工程指示 / 要求簡箋(E.I.)

工程指示編號：EI / 5019 / 22

工程名稱：將軍澳日出康城 11

工程項目：單元件 回覆王良問題

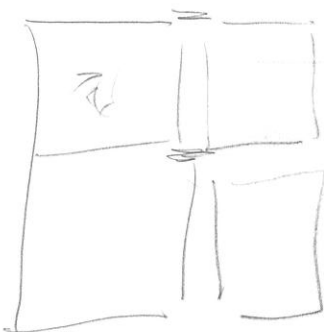
此胶面
和铝板的
胶面已经
不能修改

保留

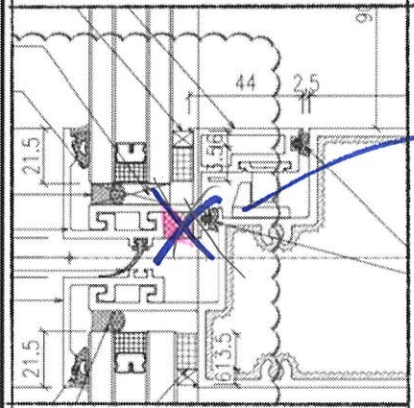
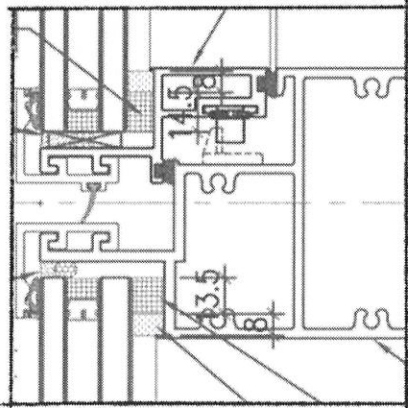
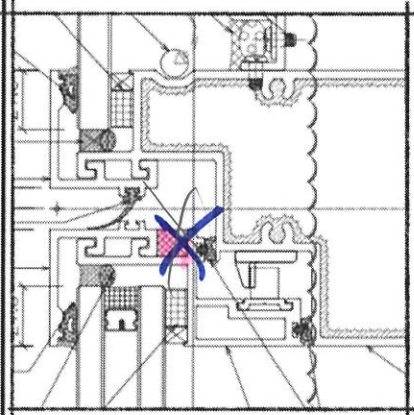
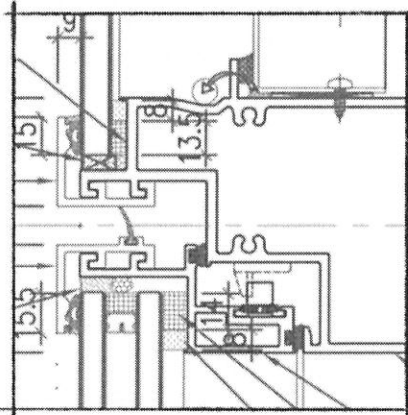
窗玉扣盖不用挤胶

窗玉扣盖需要挤胶

可以先挂玉再装玻璃，拍扣盖，同步落架

框、玉各自生产，框下线后挂玉，不能同步落架

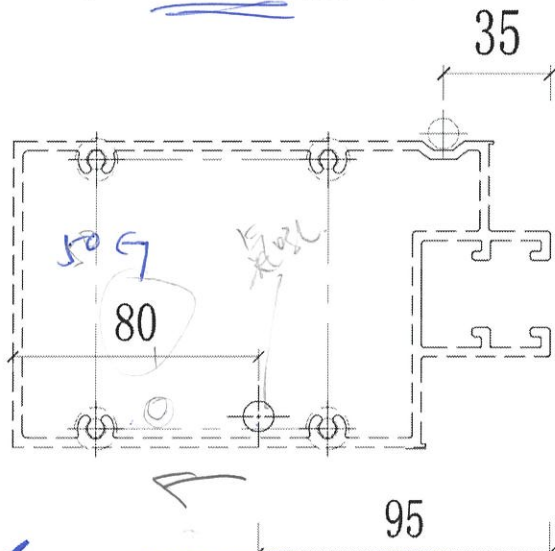
此胶

不留

↳ 改大图
↳ 改拆图

J858单元气循环孔

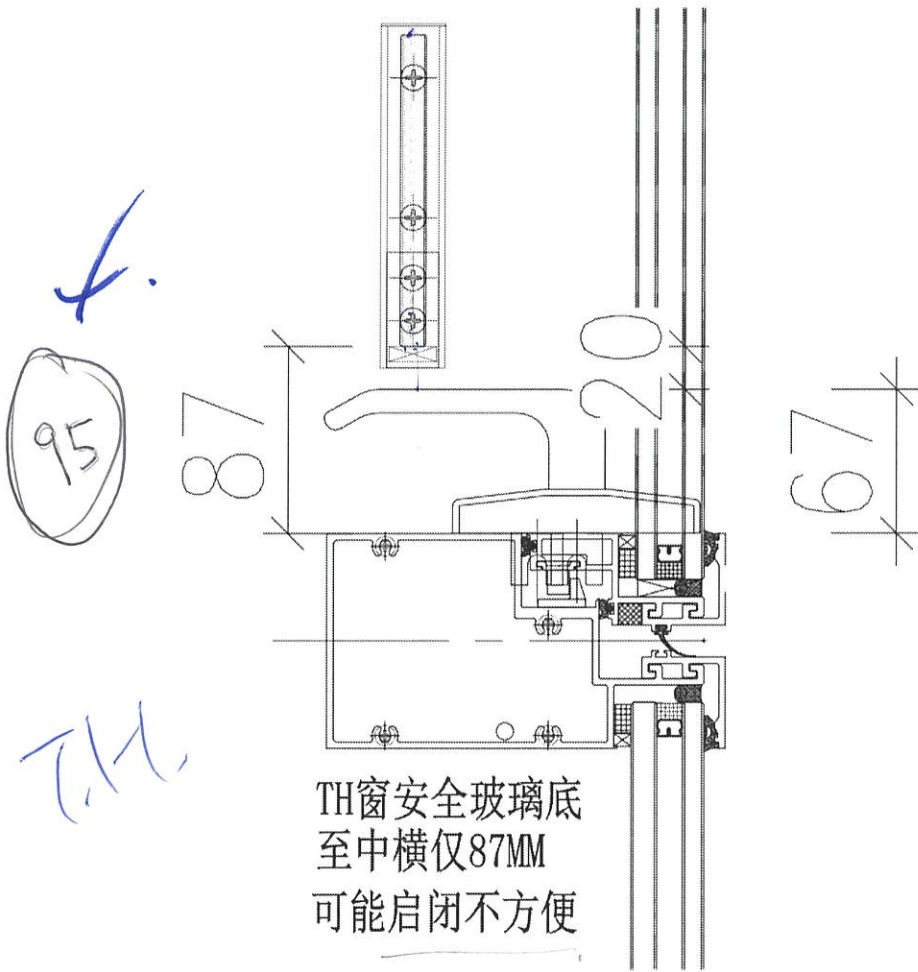
✓ 建议气循环孔改从室内50MM处，

避免试水检测时水从单元气孔溢入。

试水深度正常要求为100MM.

★ 留意剖面图内，在横磁磁时

在气孔开气孔，并且在室内50mm处。

→ 大图
→ 拆图

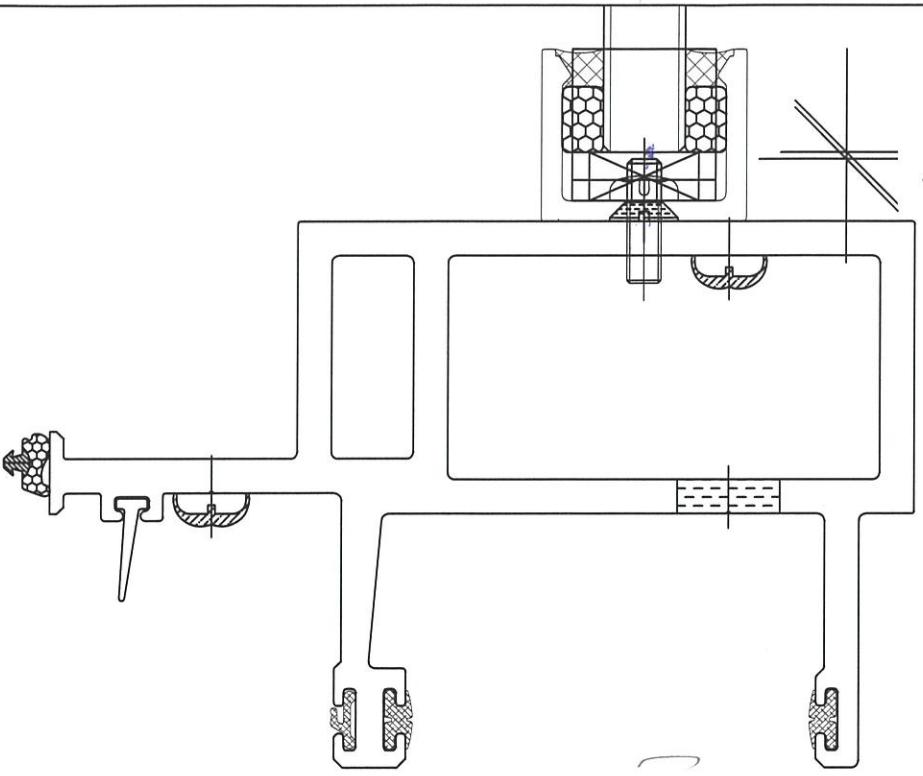
→ 试水箱不改

→ 大厦只有了三物色层的窗

向上调整

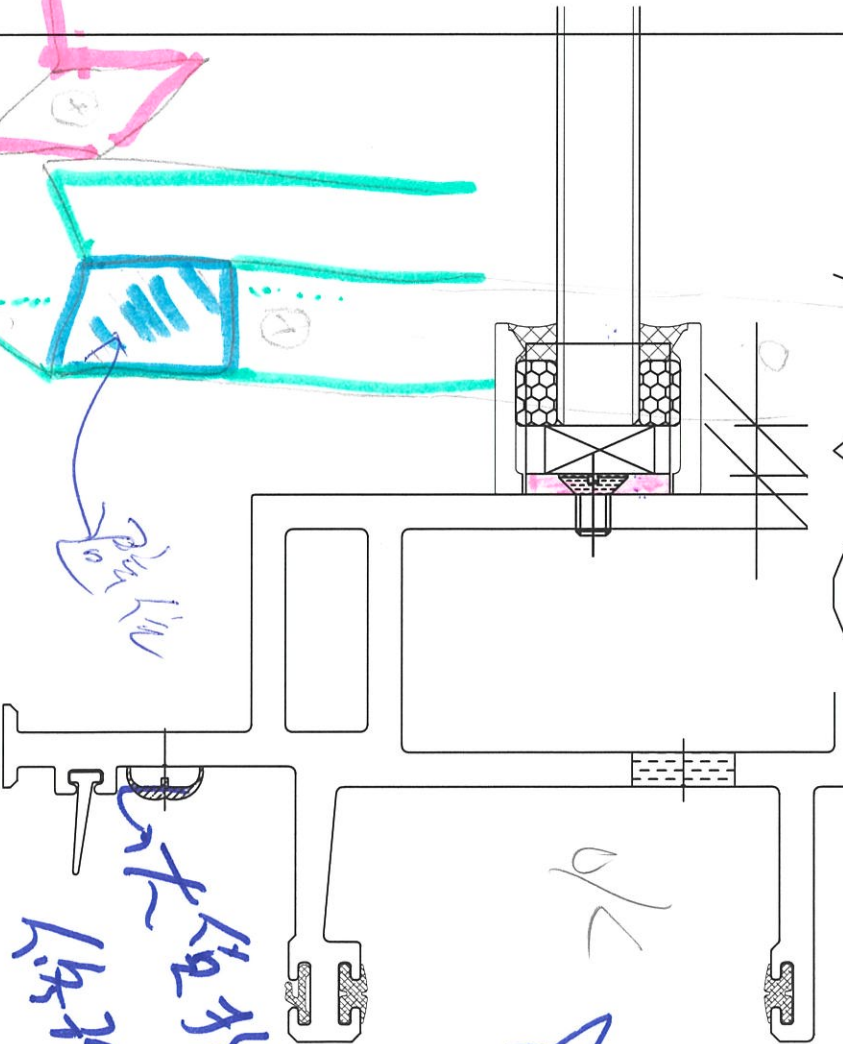
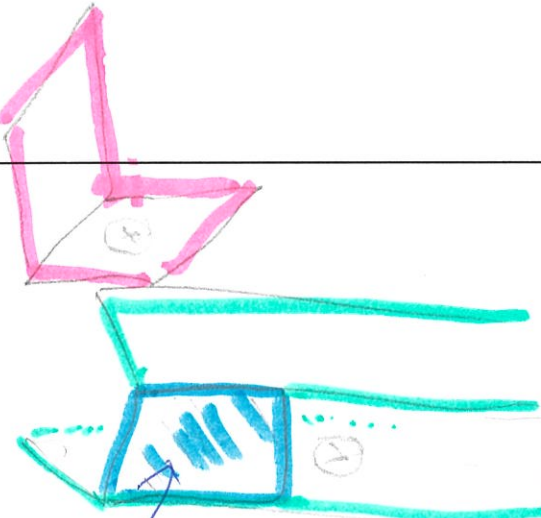
原设计安全栏下班与螺丝尾仅1mm间距

建议栏河槽底开避位缺口
托玻璃铝码卡入，铝码、
栏河槽料用平头螺丝均收于
框上。

原因：原设计玻璃与螺丝尾
仅1mm间距

避位
平头螺丝
